SUBSECRETARÍA DE INFRAESTRUCTURA DIRECCIÓN GENERAL DE DESARROLLO CARRETERO
	Formulario Respuestas de la Primera Junta Extraordinaria de Información
	(Preguntas Originales)
	Concurso Público Internacional No. 00009076-001-13 Autopista Siglo XXI Tramo "Jantetelco-El Higuérón (Xicatlacotla)"

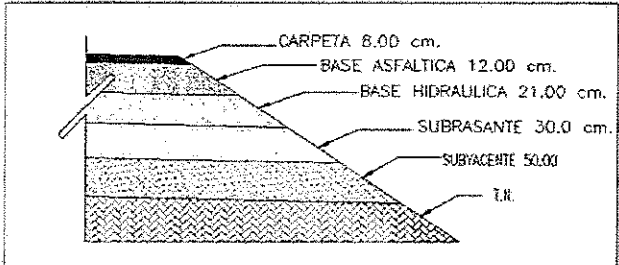
NÚM. DE PREGUNTA	BASE, SECCION APÉNDICE O ANEXO	TEMA GENERAL	PREGUNTAS Y RESPUESTAS								
			19+000 y psffcc 48+500, favor de indicar cual alternativa a utilizará, adicionalmente se requiere el proyecto estructural completo, puesto que solo se adjuntan plantas generales de los mismos. <i>Respuesta: Favor de remitirse a la primera respuesta de la pregunta número 1 de esta Primera Junta Extraordinaria de Información.</i>								
146.			Pregunta: En el plano de km 57 no aparece representado el derrame de terraplén entre los km 57+500 y 57+780, y en las secciones correspondientes el talud aparece vertical. En el listado de estructuras facilitado no aparece ninguna proyectada en ese cadenamiento. Favor de confirmar si está previsto construir muros en ese tramo y, de ser así, si se dispondrá de su diseño. <i>Respuesta: Favor de remitirse a la primera respuesta de la pregunta número 1 de esta Primera Junta Extraordinaria de Información.</i>								
147.			Pregunta: Los valores de tránsito considerados para el diseño de pavimento en el proyecto facilitado (TDPA 10.368 y tasa de crecimiento 5 %) son muy superiores a los considerados en el anteproyecto (TDPA de 2,500 y tasa de crecimiento de 3.5%). Favor de confirmar que los del proyecto ejecutivo son los correctos. <i>Respuesta: Se utilizará el pavimento indicado en el Proyecto Ejecutivo entregado en el disco No. 6. Favor de remitirse a la respuesta de la pregunta número 52 de esta Primera Junta Extraordinaria de Información.</i>								
148.			Pregunta: No existen datos de tránsito ni diseño de pavimentos para los entronques. Favor de confirmar si se va a proporcionar documentación adicional o se consideran en ellos las secciones de pavimento de la troncal para todos los ejes. <i>Respuesta: Favor de remitirse a la respuesta de la pregunta número 101 de esta Primera Junta Extraordinaria de Información.</i>								
149.			Pregunta: En la documentación del Anteproyecto con la que se cuenta, no se encuentran los planos ni anteproyecto de un total de 16 estructuras que se incluyen en el Proyecto Ejecutivo, pero que no se contemplaban previamente. Dichas estructuras son: <table border="1"> <tr> <th>No</th><th>estación</th><th>Nombre</th><th>Tipo de Estructura</th></tr> <tr> <td>1</td><td>0+000</td><td>Entronque del</td><td>PIV</td></tr> </table>	No	estación	Nombre	Tipo de Estructura	1	0+000	Entronque del	PIV
No	estación	Nombre	Tipo de Estructura								
1	0+000	Entronque del	PIV

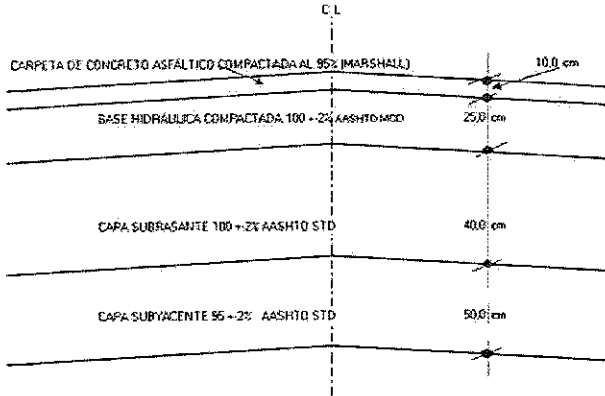
Pedimos se nos entregue dicha información (planos y anteproyecto) Respuesta: <i>Favor de remitirse a la primera respuesta de la pregunta número 1 de esta Primera Junta Extraordinaria de Información.</i>			Sol		2	0+350	Entronque del Sol	Puente	3	8+460	Entronque Jojutla	PSV	4	24+400	Sin Nombre	PSG	5	25+400	Sin Nombre	PSV	6	28+300	Sin Nombre	Puente	7	28+800	Sin Nombre	PSG	8	29+100	Sin Nombre	Puente	9	32+850	Entronque San Rafael	PSV	10	37+460	Sin Nombre	PIV	11	45+630	Sin Nombre	PIV	12	53+750	Sin Nombre	PIV	13	55+66	Sin Nombre	Puente	14	56+300	Sin Nombre	PIV	15	57+085	Jonatepec	PSV	16	60+800	Entronque Jantetelco	PSV
		Sol																																																																	
2	0+350	Entronque del Sol	Puente																																																																
3	8+460	Entronque Jojutla	PSV																																																																
4	24+400	Sin Nombre	PSG																																																																
5	25+400	Sin Nombre	PSV																																																																
6	28+300	Sin Nombre	Puente																																																																
7	28+800	Sin Nombre	PSG																																																																
8	29+100	Sin Nombre	Puente																																																																
9	32+850	Entronque San Rafael	PSV																																																																
10	37+460	Sin Nombre	PIV																																																																
11	45+630	Sin Nombre	PIV																																																																
12	53+750	Sin Nombre	PIV																																																																
13	55+66	Sin Nombre	Puente																																																																
14	56+300	Sin Nombre	PIV																																																																
15	57+085	Jonatepec	PSV																																																																
16	60+800	Entronque Jantetelco	PSV																																																																
150.	PROYECTOS EN REVISIÓN. CD-6	TÉCNICO	Pregunta: Respecto a las TIERRAS, antes del CD-6 no disponíamos de información de los taludes para poder medirlas. En el Disco 6 hemos localizado unos listados Excel donde vienen unos listados de taludes recomendados por tramos. ¿Debemos utilizar esos taludes como definitivos? Respuesta: <i>Favor de remitirse a la primera respuesta de la pregunta número 1 de esta Primera Junta Extraordinaria de Información.</i>																																																																
151.	PROYECTOS EN REVISIÓN. CD-6	TÉCNICO	Pregunta: ¿Los planos de planta del CD-6 son de Proyecto ejecutivo? ¿Son definitivos? Respuesta: <i>No. Favor de remitirse a la primera respuesta de la pregunta número 1 de esta Primera Junta Extraordinaria de Información.</i>																																																																
152.	PROYECTOS EN REVISIÓN. CD-6	TÉCNICO	Pregunta: En la Forma E7, los conceptos del 44 al 51 dentro del A02 "TUBOS ABOVEDADOS", son todas iguales, con el mismo texto. Entendemos que es un error puesto que hay mediciones
